Formular de evaluare a condițiilor de accesibilitate a clădirilor publice

Categorii	Indicatori	Date colectate
Localitate, raion:	Anenii noi (Anenii noi)	
Adresa, strada, nr.:	-	
Instituția:	STOFM Anenii Noi	
Tipul instituției:	ANOFM	
Latitudinea:	46.881969 ,	
Longitudinea:	29.230764

Fig. V.24. – Exemplu de conformare a suprafețelor vitrate în cadrul foi de ușă și realizarea contrastului vizual, atunci când ușa și suprafețele adiacente sunt vitrate

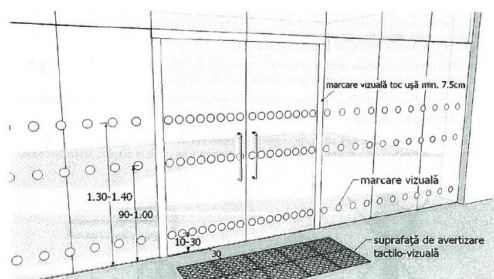
Categorii	Indicatori	Date colectate
	Prag ușă de intrare:	Un prag cu înălțimea: 4 cm Standard: pragul trebuie să fie de maxim 2 cm
	Uși în interior:	Lățimea: 82 cm , 78 cm , 72 cm
	Ușile de la intrare și din interiorul clădirii sunt dotate/marcate corespunzător cu semne contrastante:	Nu Standard: este o diferență de culoare contrastantă (culori închise / culori deschise) între perete și podea

Fig.V.1 Buzunare la coridoare /p.47/

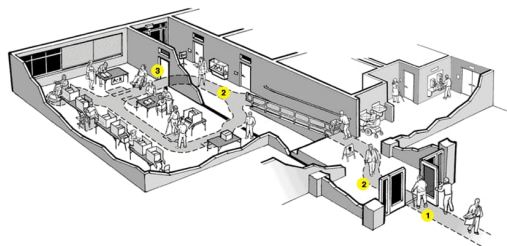
Coridoare:	Da
Lățime (dacă este cazul, în cel mai îngust loc):	145 cm Standard: Lățimea minimă a coridorului ar trebui să fie de cel puțin 150 cm), Dacă coridorul este îngust (până la 180 cm)
Trepte:	Nu
Pardoseala/podeaua în coridor este suprafață accesibilă:	Da
Suprafață alunecoasă:	Nu
Bariere/obstacole:	Nu
Culori contrastante (este o diferență de culoare contrastantă (culori închise / culori deschise) între perete și podea):	Da
Iluminare bună (lumină de zi și lumină artificială) pe hol și pe culoarele principale:	Da

Fig. V.42.a Aranjarea unei cabine WC adaptate - tip A

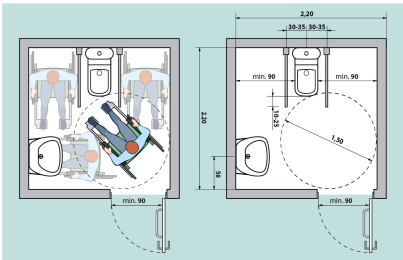
Grup sanitar în exterior:	Nu
Grup sanitar în interior:	Da . La Etaj
Există indicatoare pe coridoare și pe ușă, care semnalează grupul sanitar accesibil:	Nu
Ușa de intrare WC interior, lățime:	62 cm Standard: ușa trebuie să fie de minim 90 cm
Prag ușă de intrare:	-
Dimensiuni grup sanitar:	120 cm x 394 cm Standard: minim 160 x 180 cm
Ușa cabină WC, lățime:	75 cm Standard: ușa trebuie să fie de minim 90 cm
Ușa cabinei se deschide în :	Exterior Standard: exterior
Dimensiuni cabină WC:	140 cm x 130 cm Standard: minim 160 x 180 cm
Prag ușa cabină WC:	-
Vasul WC are bare de suport:	Nu
Mecanismul de scurgere a apei este:	Integrat în vasul WC
Lavuar/chiuvetă:	Da
Este spațiu liber sub lavoar:	Nu
Este uscător de mâini:	Nu
Toaleta este echipată cu sistem/buton de alarmă:	Nu
În toaletă sau cabine există cuier pentru haine:	Nu
Culori contrastante:	Da Standard: este o diferență de culoare contrastantă (culori închise / culori deschise) între perete și podea

Colacul de WC este de o culoare contrastantă cu vasul de WC:	Nu
Iluminare bună (lumină de zi și lumină artificială) în WC:	Da
